**POŽADAVKY NA SESTAVU
ZÁCHYTNÉ VANY PRO NEZASTŘEŠENÉ
TRAFOSTÁNÍ BETONBAU
PRO TRANSFORMOVNU
LIPNICE**

Název stavby:	TR Lipnice – obnova transformovny
Místo stavby:	TR 110/22 kV LIPNICE, 373 12 Jílovice u Trhových Svinů
Datum zpracování:	17-02-2022
Vypracoval:	Ing. Zdeněk Matoušek
Číslo stavby:	1020002421

Cílem tohoto dokumentu je definování dodatečných požadavků na provedení trafostání (záchytné vany pro nezastřešené trafostání).

Vzhledem k technickým změnám a novým požadavkům, které nastaly po 5.11.2020 (poslední nabídka) a během dokončovacích projekčních prací bychom chtěli požádat o aktualizaci nabídky z 5.11.2020, do které budou zahrnuty níže uvedené a zaznamenané změny.

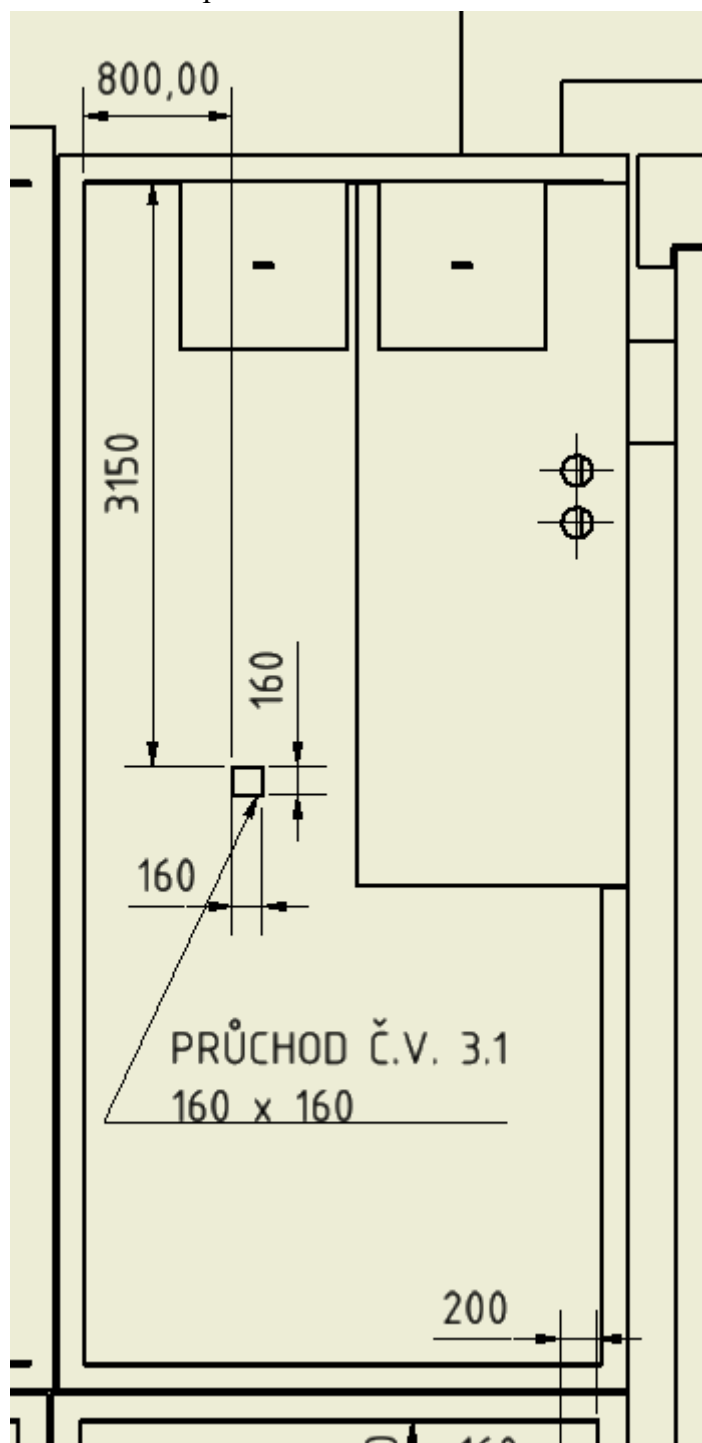
- Místo pro snímání výšky hladiny na kratší vnější suchého kab. kanálu viz obrázek

1.7.5 T101 vana 7. AW3066

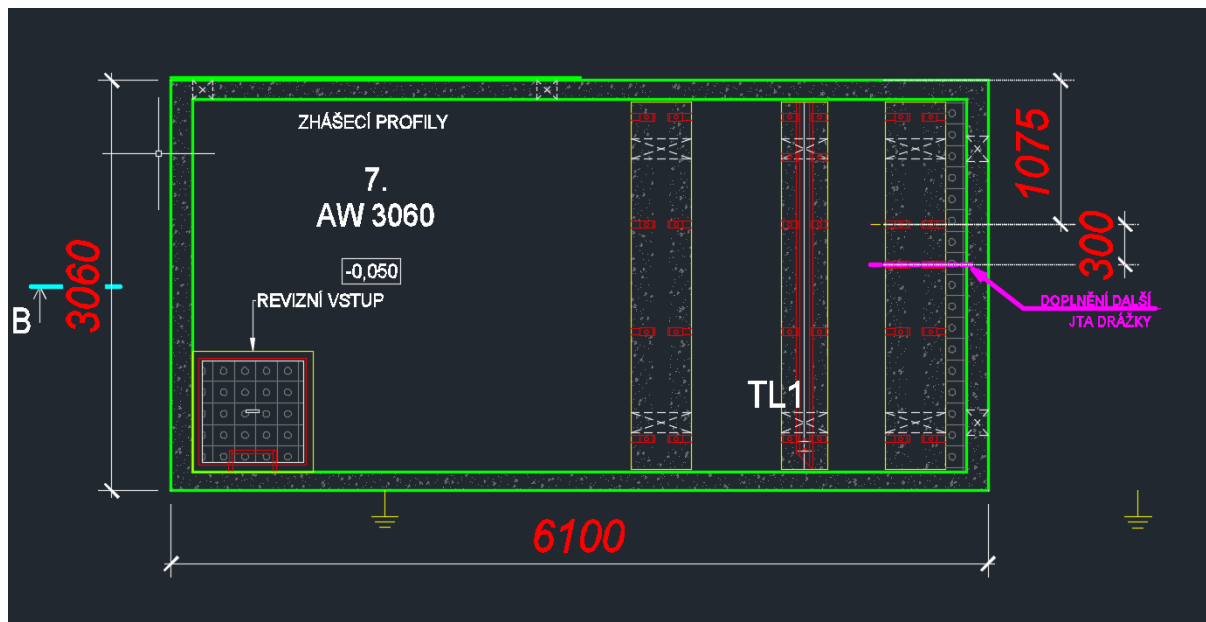
- Doplnit 1 x JTA drážku pro MXX ke stávajícím drážkám na kolejnici

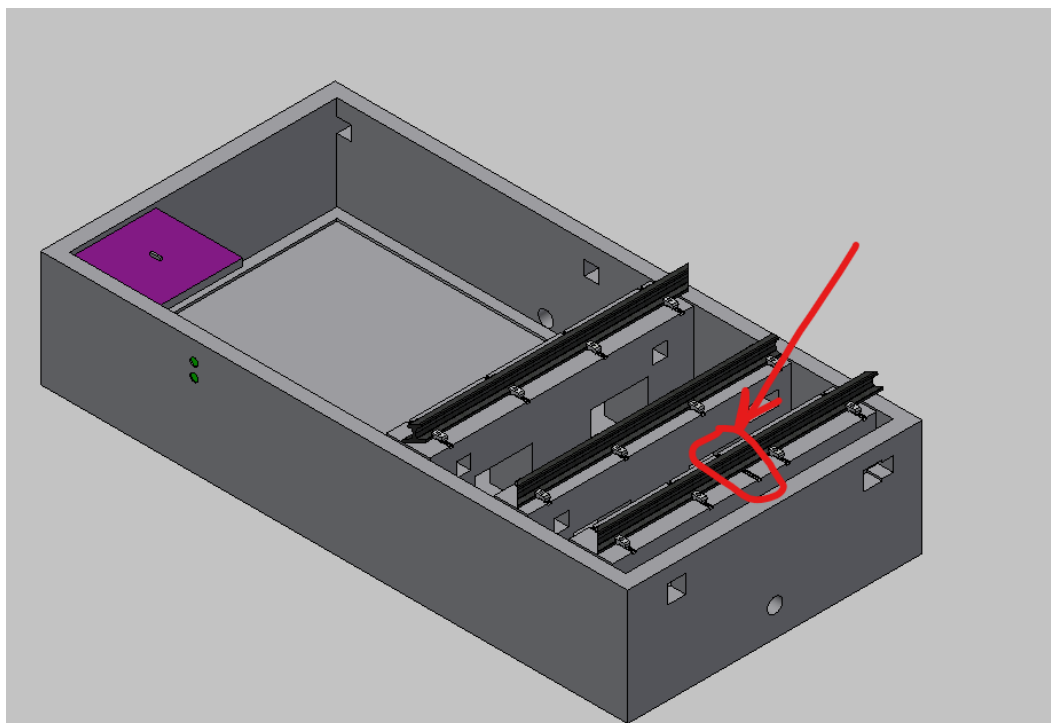
- Doplnit 1 x JTA drážku pro MXX ke stávajícím drážkám na kolejnici viz ob. níže

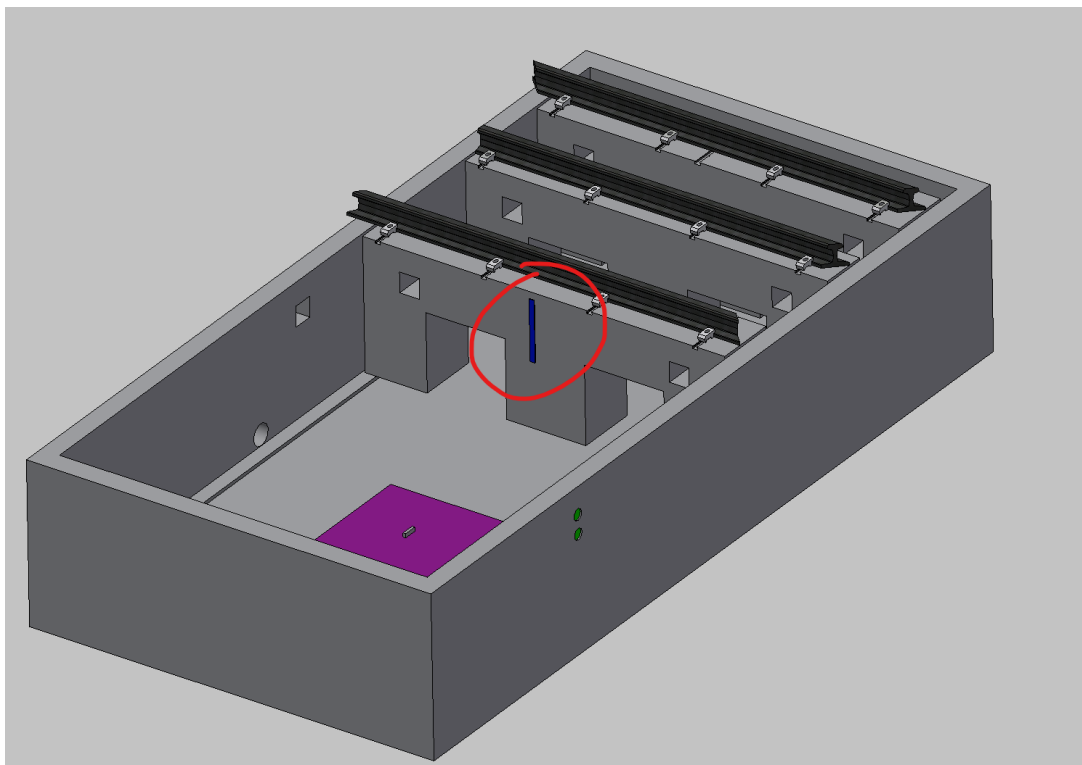
- Doplnit JTA drážky pro M12 pro konzolu svislou (N) viz. obrázek níže

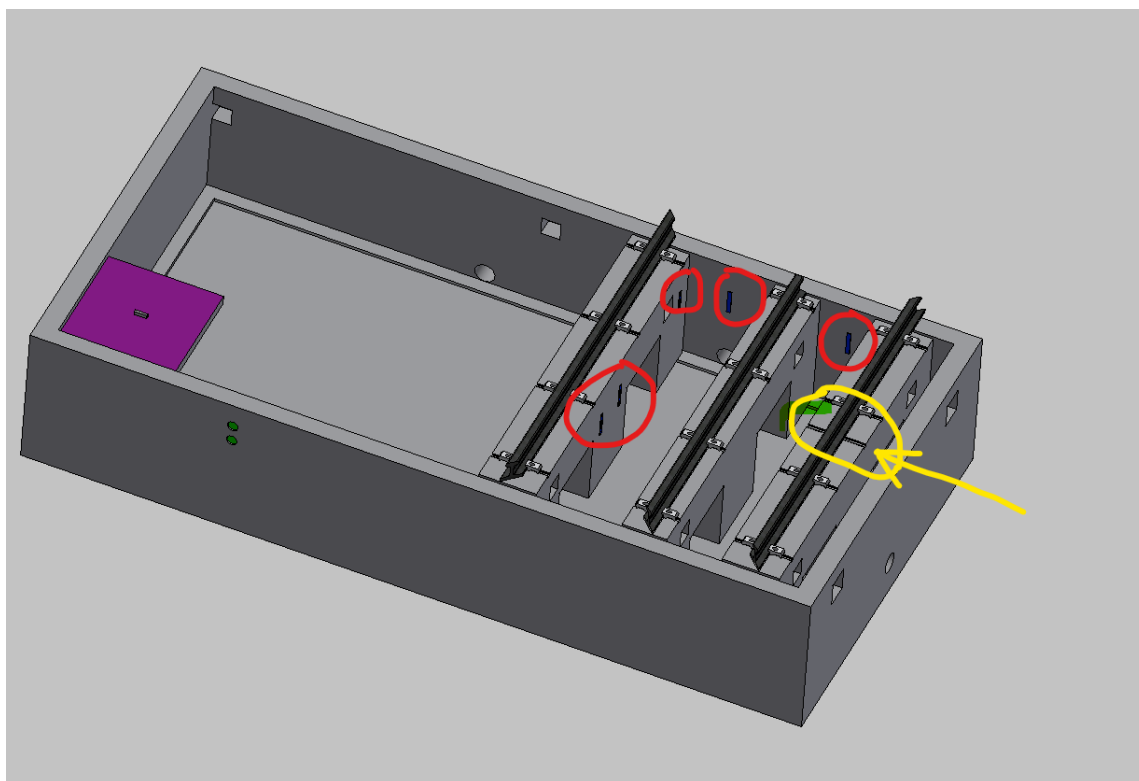
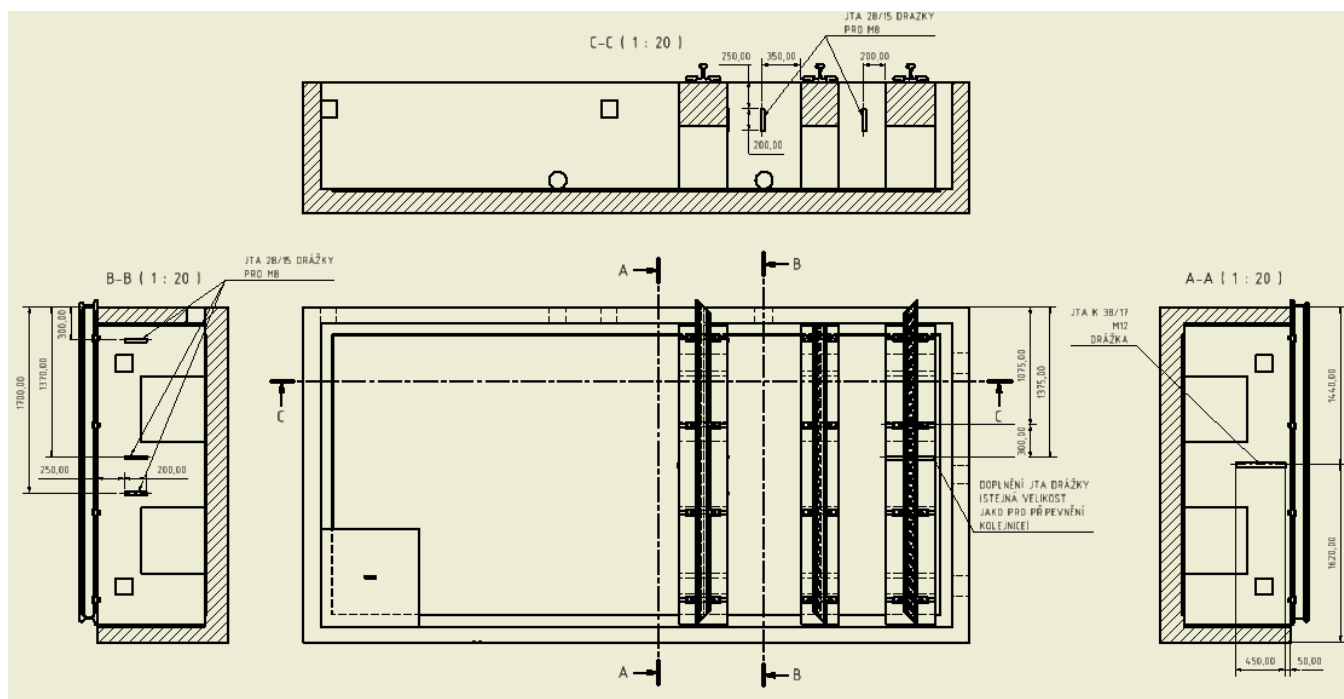
- Doplnit JTA drážku pro NKS (nosné kabelové systémy) viz obrázek

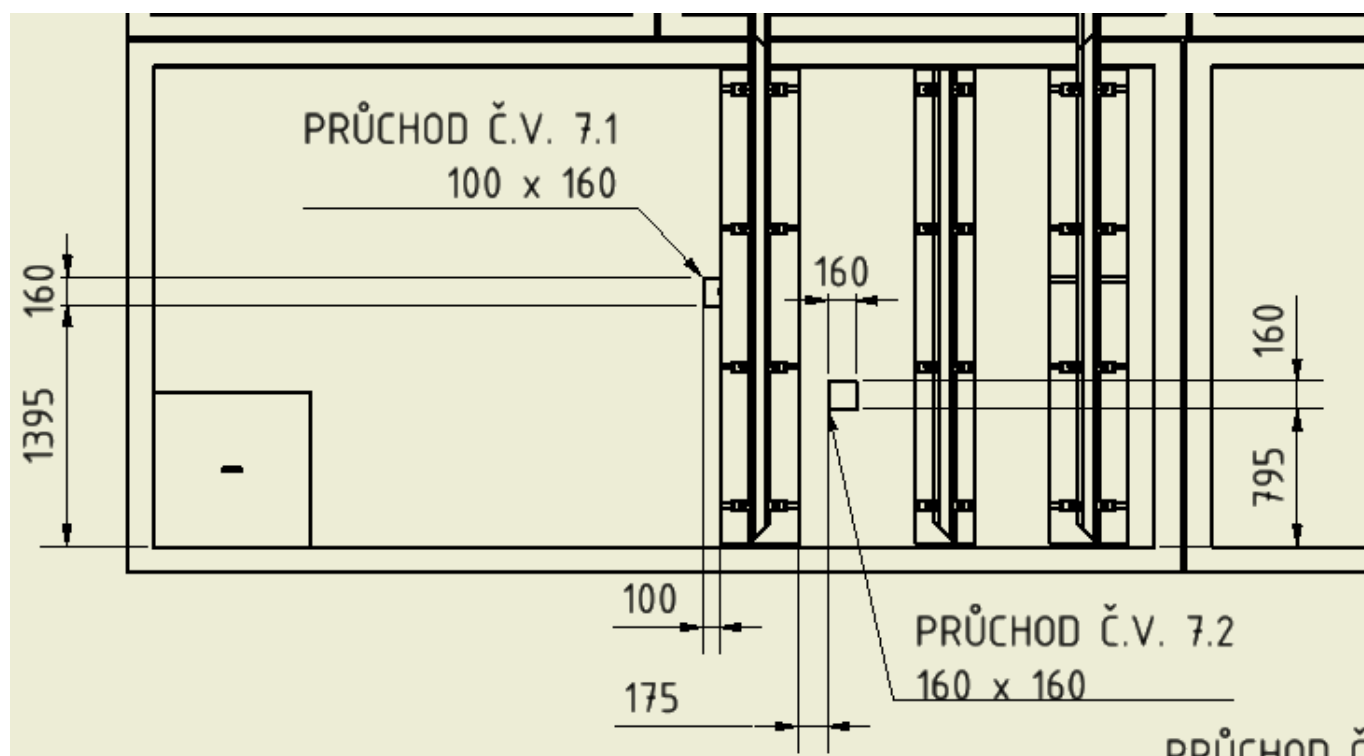
- Průchody ve zhasécím roštu pro kabeláž

1.7.6 T101 vana 8. AW3066

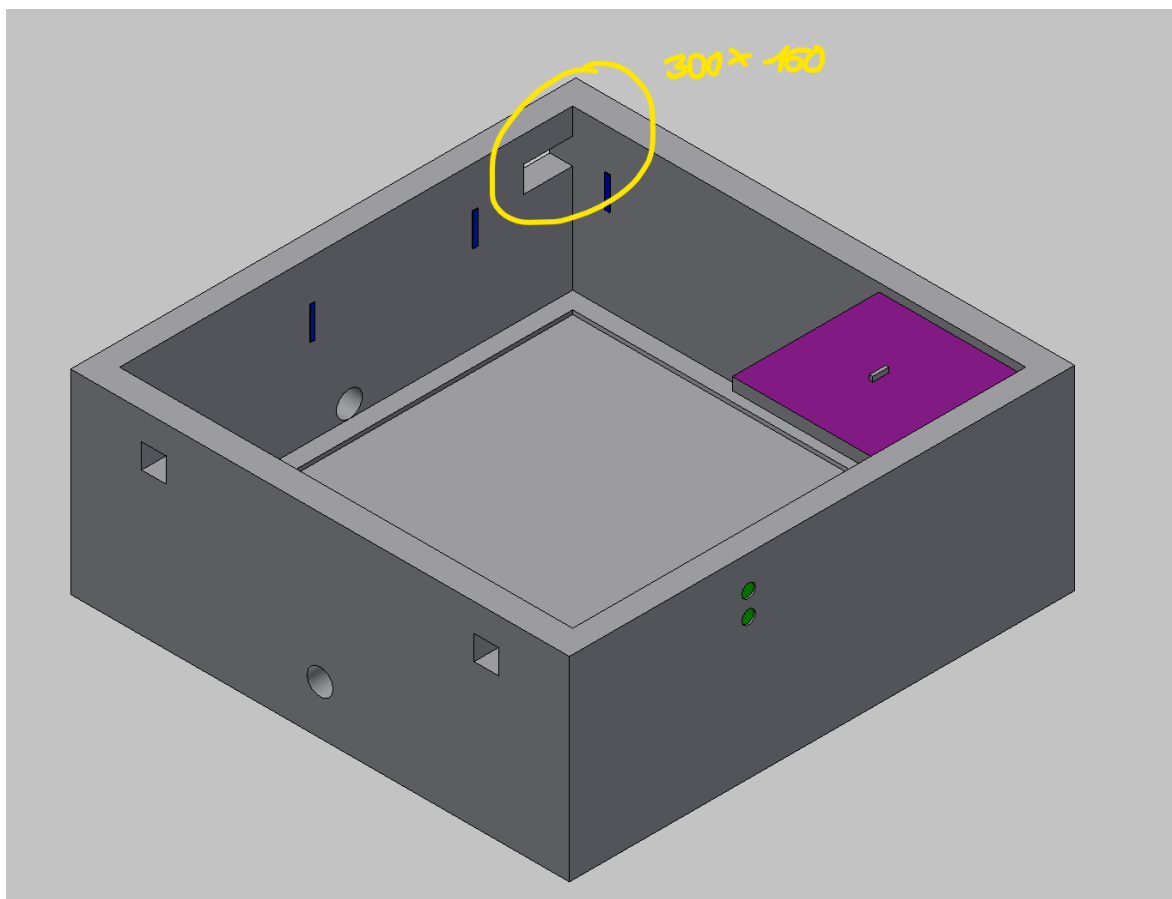
- Zvětšit označený technologický prostup na rozměr 300 x 160 mm pro NKS (nosné kabelové systémy) kabelové koryto 250x150 mm.

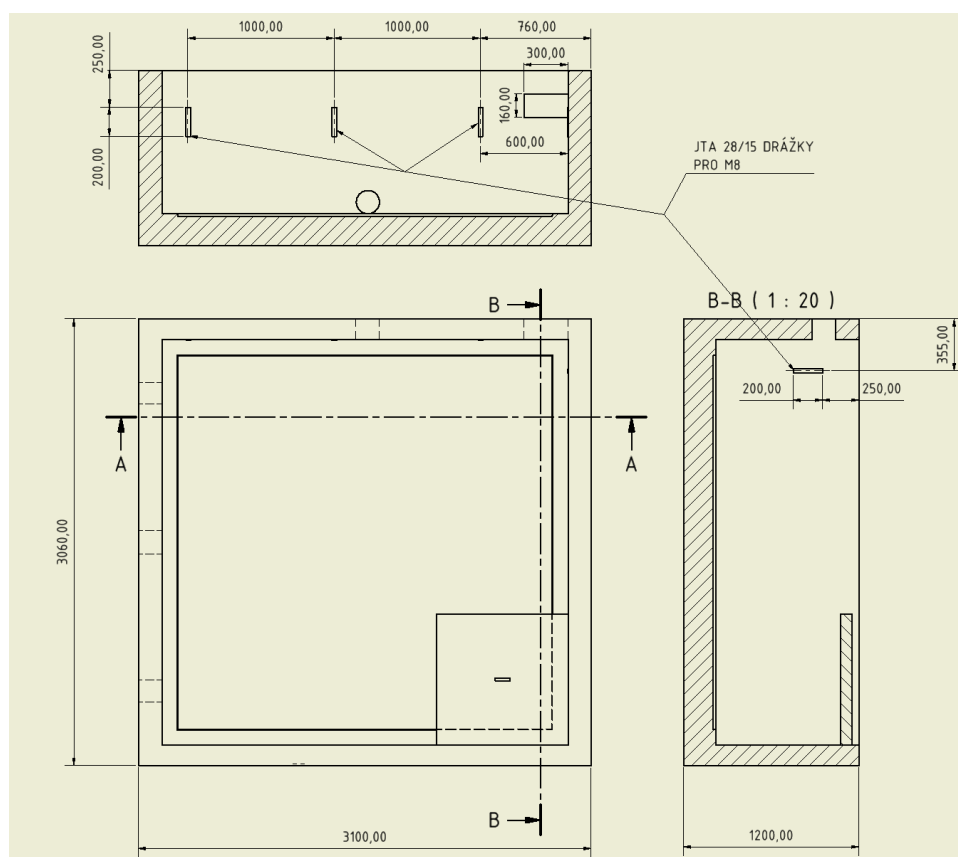
- Doplňit JTA drážky pro NKS viz obrázek

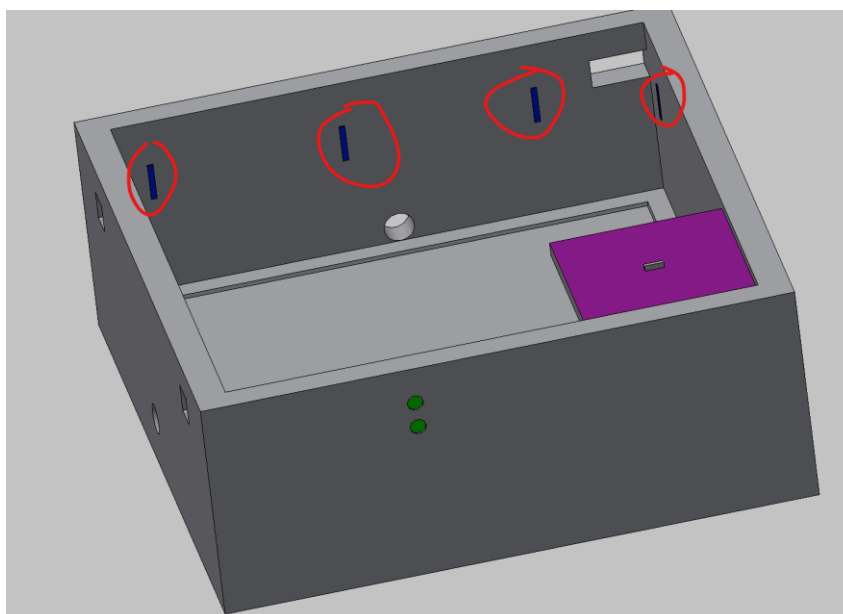
- Průchod ve zhasécím roštu pro kabeláž

1.7.7 T101/T102 sloup protipožární stěny mezi 3.AW3066 a 4.AW3066

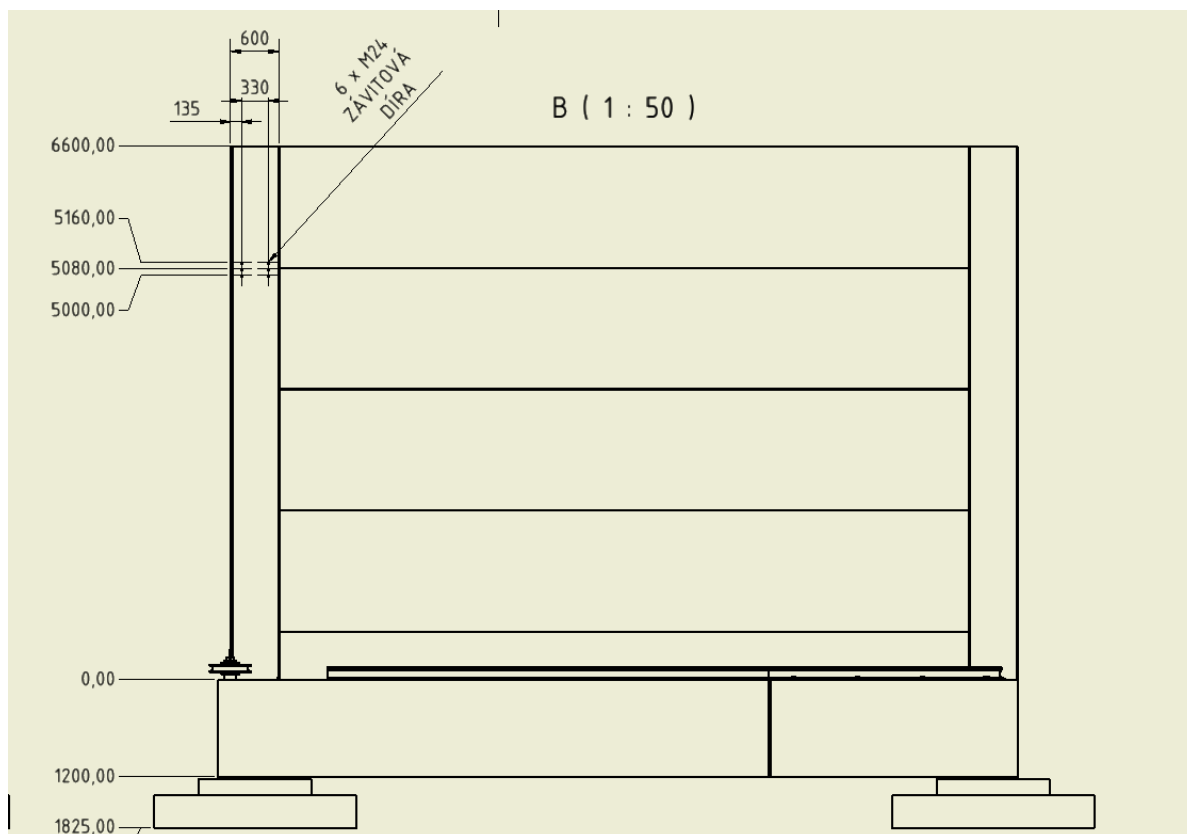
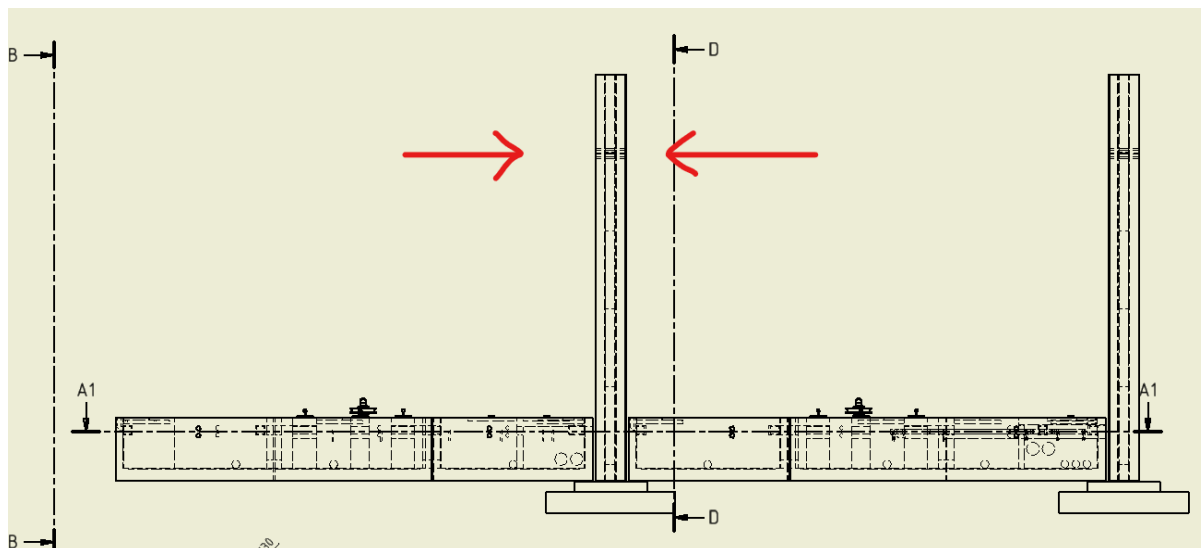
- Zhotovit závitové díry 6xM24 pozice viz obrázek/ výkres strana doléhající k 3.AW3066

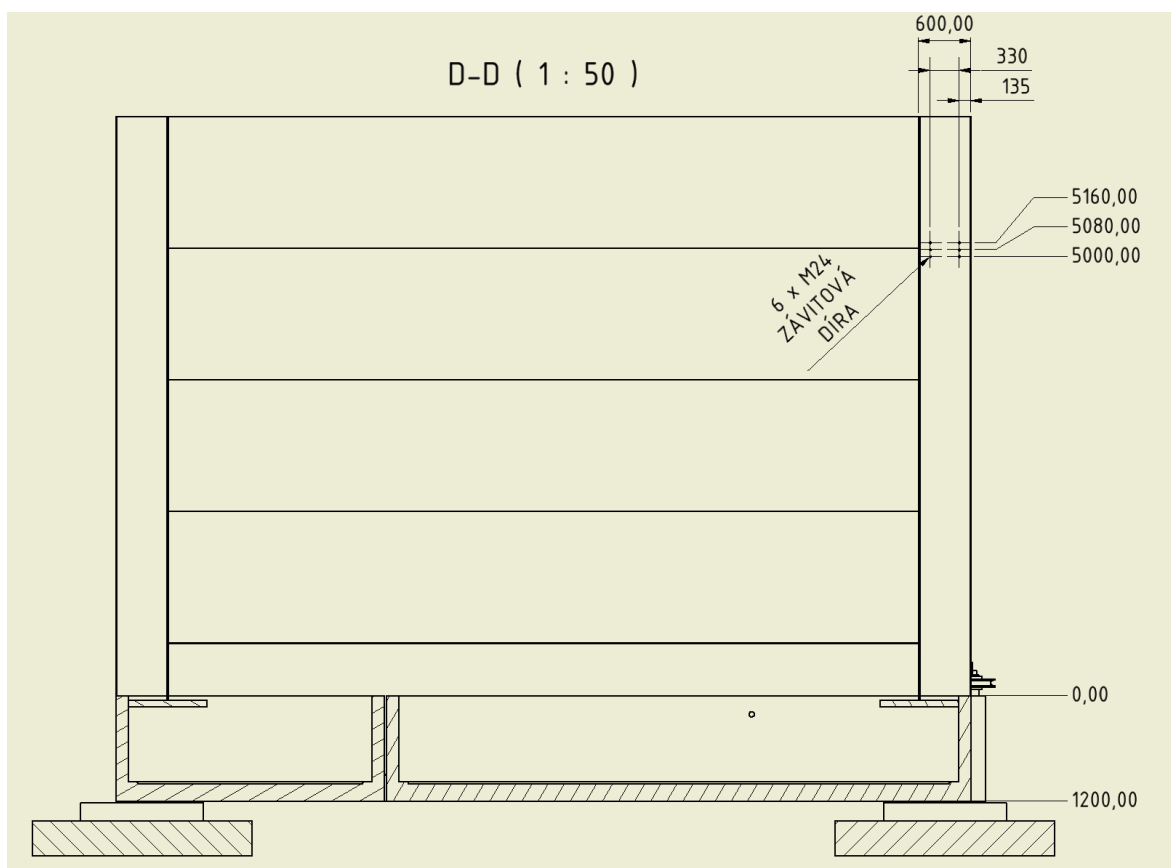
- Zhotovit závitové díry 6xM24 pozice viz obrázek/ výkres strana doléhající k 4.AW3066
